改善箇所説明図

改善措置の内容

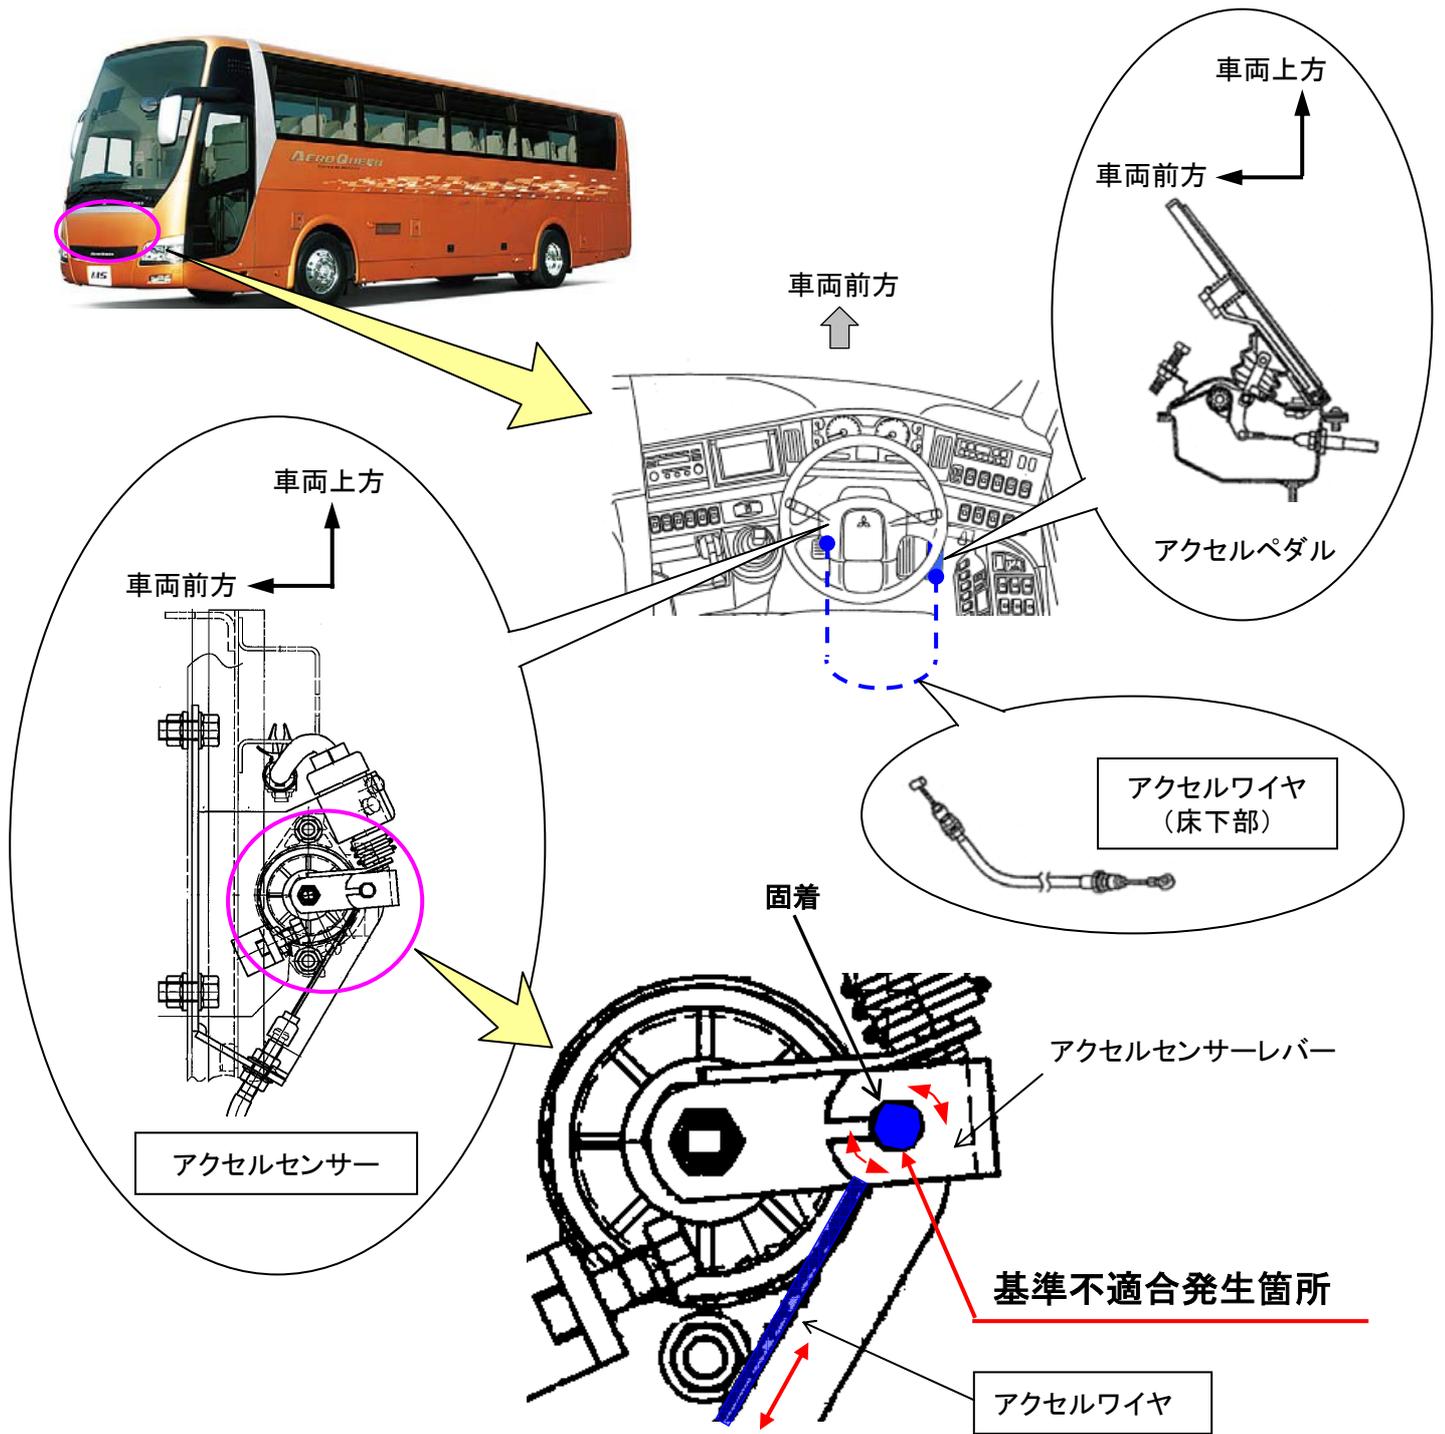
大型バスにおいて、アクセルセンサーレバーのアクセルワイヤ取付穴の加工が不適切なため、当該レバーとアクセルワイヤが固着しているものがある。そのため、そのままの状態で使用を続けると、アクセルワイヤが切損し走行不能となるおそれがある。

全車両、当該レバーのアクセルワイヤ取付穴を点検し、固着が認められたものはアクセルセンサーとアクセルワイヤを良品と交換する。

注：□ は、交換部品を示す。
